# **Avaliação da Barragem de Rejeitos, do Uso de Cianeto e do Consumo de Água no Projeto de Ouro Volta Grande Proposto, Pará, Norte do Brasil**

Steven H. Emerman, Ph.D., Malach Consulting, LLC, 785 N 200 W, Spanish Fork, Utah 84660, EUA,  
Tel: 1-801-921-1228, E-mail: SHEmerman@gmail.com

Relatório elaborado a pedido da Amazon Watch, apresentado em 1 de junho de 2020

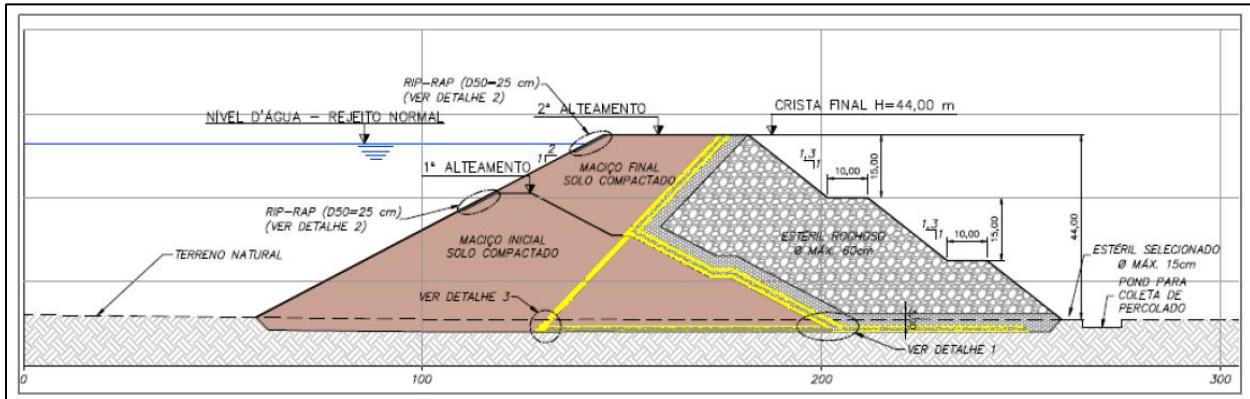
A barragem de rejeitos do Projeto Volta Grande seria construída em duas etapas, usando o método de construção a jusante (ver Figs. 6b e 8). O dique inicial seria construído a partir de solo compactado desde o local do projeto até uma altura de 26,5 metros. O dique final seria construído com solo compactado no lado a montante e os estériles de mina no lado a jusante até uma altura final de 44 metros (ver Fig. 8). Antes da exportação para a lagoa de rejeitos, o cianeto seria destruído usando dióxido de enxofre e os rejeitos seriam espessados até um teor de sólidos de 53% em peso. A barragem de rejeitos teria descarga zero a jusante, pois toda a infiltração através da barragem seria bombeada de volta para a lagoa de rejeitos (Brandt Meio Ambiente, 2016a; VOGBR, 2016a).

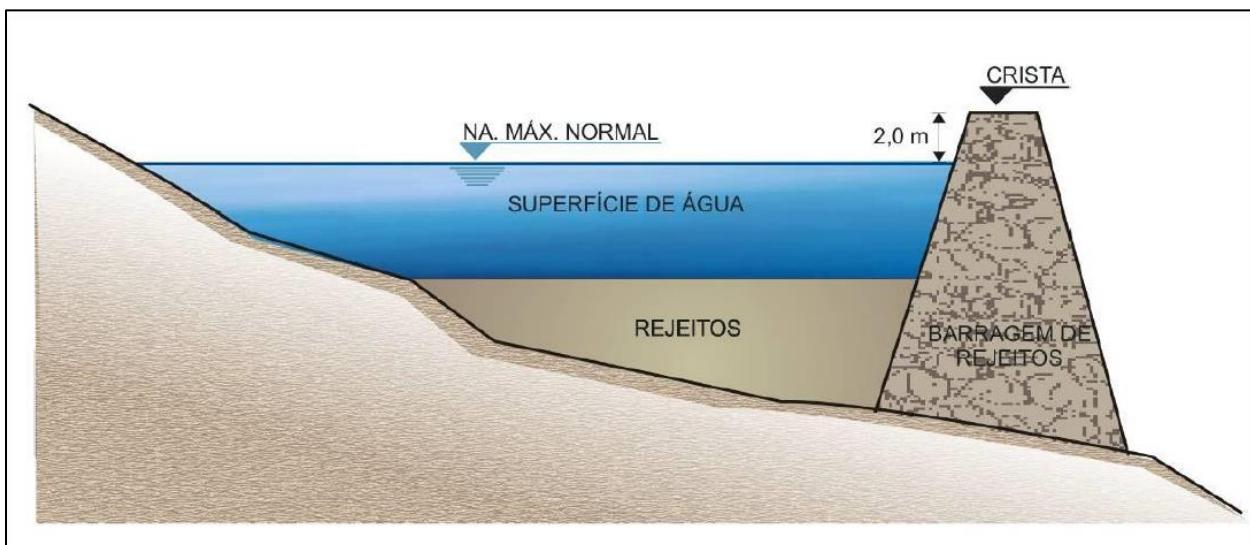
Embora o consumo de água previsto do Projeto Volta Grande pareça perfeitamente razoável, é importante considerar como a economia da água é alcançada. O reservatório de rejeitos receberia tanto a água (a lixiviação de cianeto gasta) da planta de processamento de minério quanto o escoamento superficial da bacia hidrográfica (ver Figs. 3 e 10). A partir de água livre que se acumula no reservatório de rejeitos, 211,2 metros cúbicos de água por hora seriam bombeados de volta para a planta de processamento de minério sem tratamento de água e 197,8 metros cúbicos de água por hora seriam bombeados através uma planta de filtragem de água para remoção de sedimentos antes de bombear para a planta de processamento de minério (VOGBR, 2016b; ver Fig. 10). O resultado do uso do reservatório de rejeitos como essencialmente uma lagoa de armazenamento de água é que sempre haveria água livre em cima dos rejeitos (ver Fig. 11a) com 7 metros de água livre ao final da operação de mineração (ver

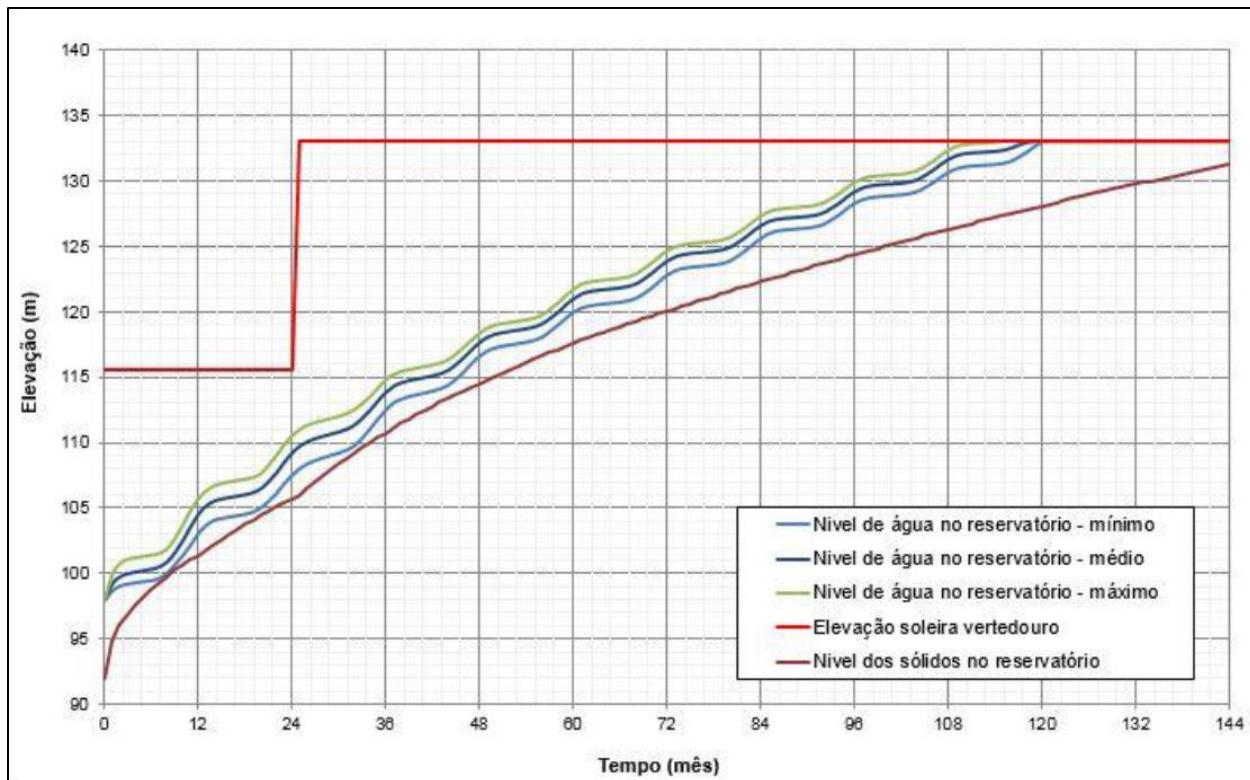
Fig. 11b). Como consequência, quase todos os rejeitos seriam saturados com água (ver Fig. 12a). Dos 35,43 milhões de metros cúbicos de rejeitos e água que permaneceriam no final da operação de mineração, 32,36 milhões de metros cúbicos seriam rejeitos saturados, enquanto 3,07 milhões de metros cúbicos seriam água livre em cima dos rejeitos (Brandt Meio Ambiente, 2016b).

O uso do reservatório de rejeitos para capturar o escoamento superficial é uma prática muito incomum atualmente. De fato, é muito mais comum a construção de um sistema de canais de desvio ao redor a reservatório de rejeitos para impedir a captação de água da bacia hidrográfica, a fim de reduzir o teor de água dos rejeitos (Vick, 1990). A empresa de mineração planeja espessar a mistura de rejeitos e água para um teor de 53% de sólidos antes de exportar para o reservatório de rejeitos. No entanto, a adição de 181 metros cúbicos de água (escoamento superficial + precipitação – evaporação) para cada 389,1 metros cúbicos de água da planta de processamento de minério (ver Fig. 10) daria à mistura de rejeitos e água um teor de sólidos efetivo de 43%, que está dentro da faixa para gerenciamento de rejeitos convencional sem espessamento.

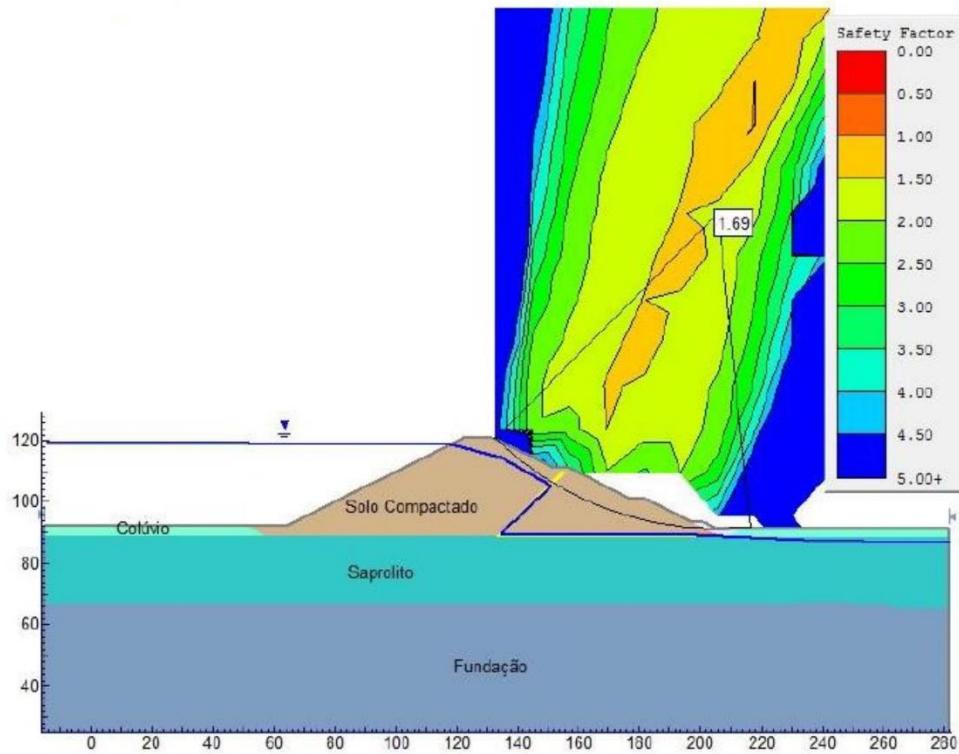
Com base na geometria do depósito de rejeitos, em uma suposta altura do lençol freático e nos parâmetros geotécnicos do solo compactado e da fundação, o dique inicial teria um fator de segurança de 1,69 contra falhas por deslizamentos (ver Fig. 12a), que é razoavelmente superior ao valor mínimo (1,50) exigido pelos regulamentos brasileiros de barragens de rejeitos (ABNT, 2017). O sistema de drenagem interno (linhas amarelas nas Fig. 8 e 12a) teria claramente um papel crítico no abaixamento do lençol freático dentro da barragem de rejeitos (embora não nos rejeitos armazenados atrás da barragem). Qualquer falha no sistema de drenagem interno que permitiria que o lençol freático subisse cerca da metade da altura da barragem no lado descendente do dique de partida faria com que o fator de segurança caísse abaixo do valor mínimo aceitável (ver Fig. 12b). Não vi nenhum documento que realize a mesma análise de estabilidade para o dique final.

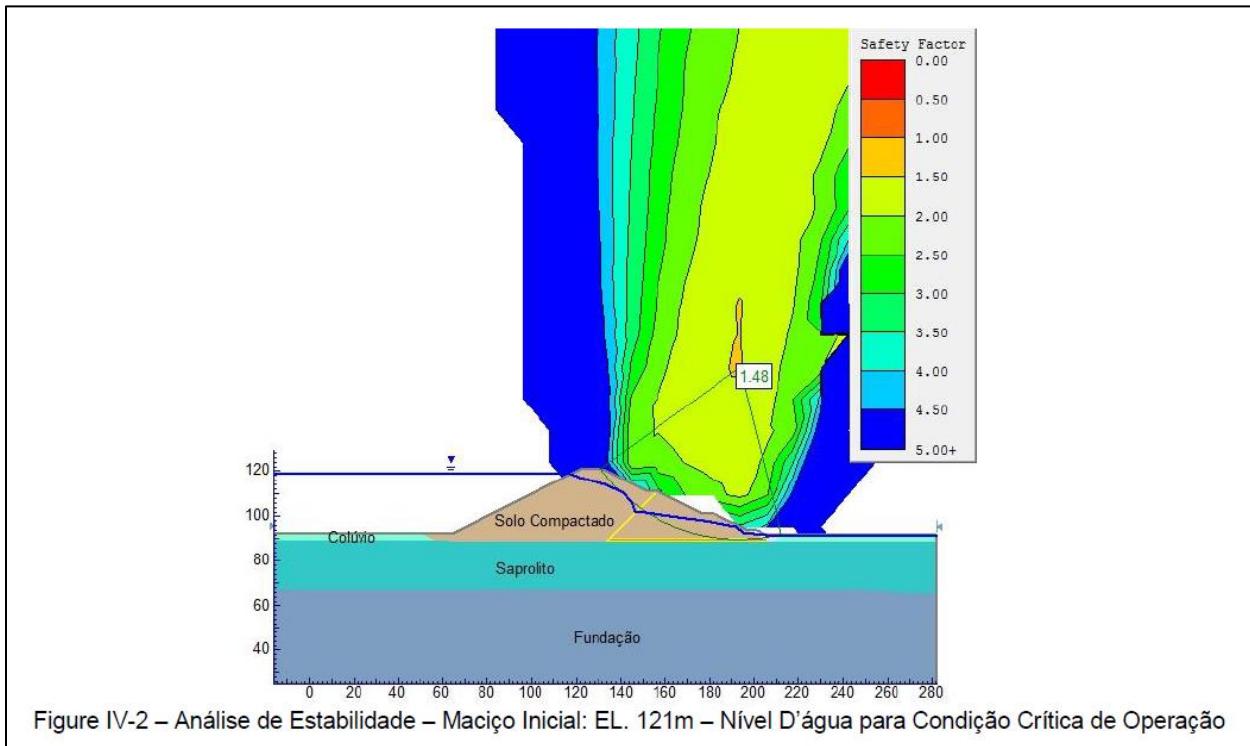
O mais inquietante é que as análises de estabilidade existentes foram realizadas apenas sob condições estáticas e não sob a condição de uma aceleração sísmica de desenho. De fato,

nenhum dos documentos do EIA de 2016 discute um terremoto de desenho ou inclui qualquer análise da sismicidade local ou regional. Isso é surpreendente, porque os documentos mostram mapas de falhas e fraturas geológicas nas proximidades do local do projeto de mineração, incluindo três falhas possíveis que se cruzam no local exato da barragem de rejeitos proposta (ver Figs. 13a-b; VOGBR, 2016a). No entanto, essas falhas geológicas foram discutidas apenas em termos de capacidade de transmitir infiltração de água do reservatório de rejeitos, e não em termos de capacidade de atuar como fontes de sismicidade.

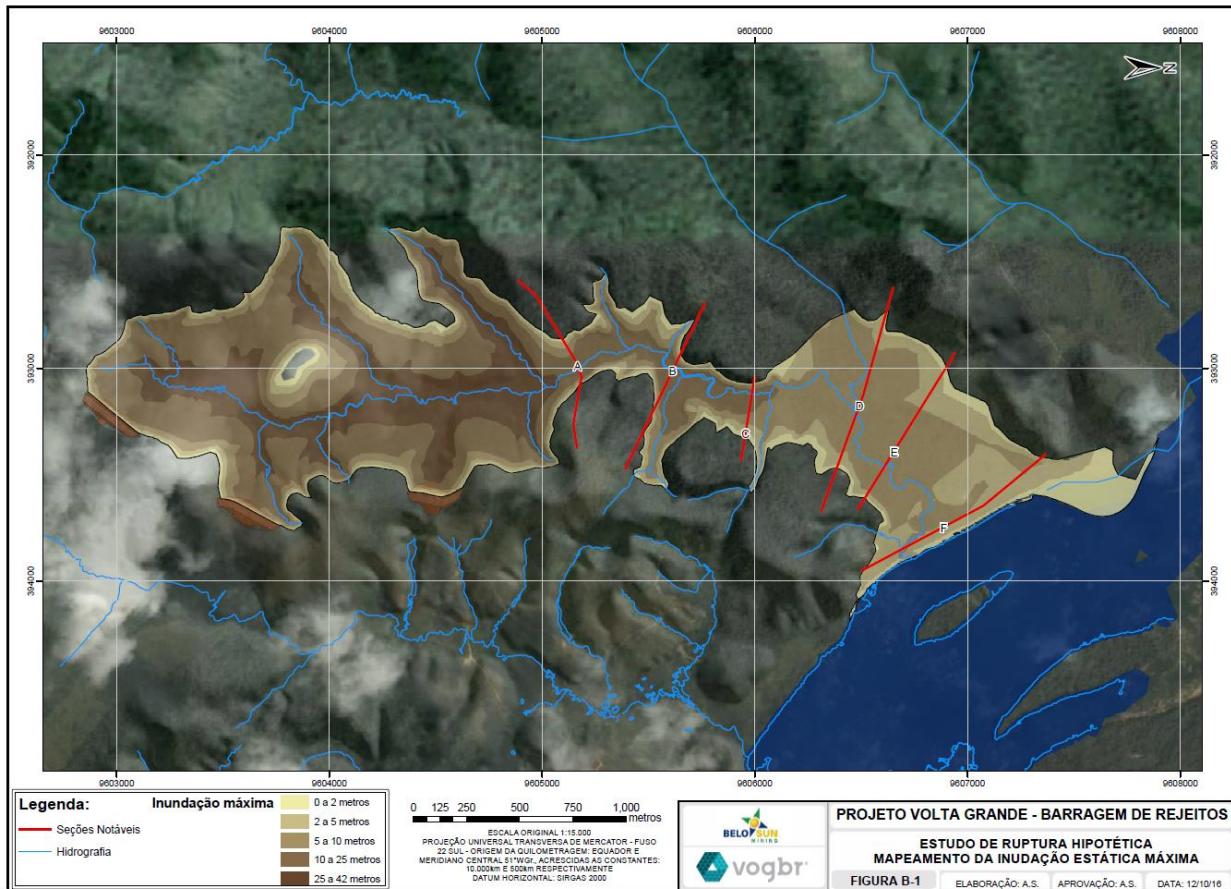
É difícil conciliar os resultados acima com as conclusões de Brandt Meio Ambiente (2016a). De acordo com o EIA de 2016, a inundação de rejeitos chegaria às margens do rio Xingu em 97 minutos, correspondendo a uma velocidade de fluxo de rejeitos de 1,4 quilômetros por hora. A velocidade acima é bastante lenta. A grande maioria dos córregos no estágio de inundação tem velocidades na faixa de 4 a 11 quilômetros por hora (Leopold, 1994). Nenhum documento disponível explicou os detalhes do cálculo. No entanto, uma dica é dada em Brandt Meio Ambiente (2016a), que lista como uma das suposições do cálculo “Critério de parada:

atingir o Rio Xingu” (ver Fig. 14). Não há base física para a suposição de que os rejeitos parariam ao chegar ao rio Xingu, especialmente um rio com vazão mínima de 700 metros cúbicos por segundo (Higgins, 2020).
